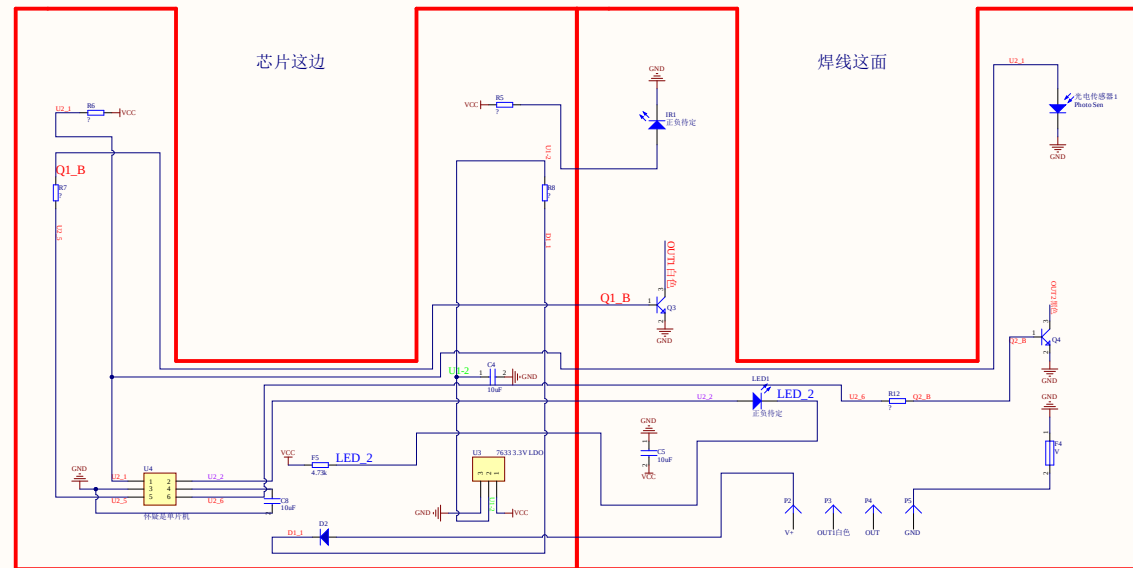
TVS和三极管必须根据外部电压选型，Q1、Q2发射极和GND之间多画了一个电阻可能会抬高低电平，电流过大可能会发热
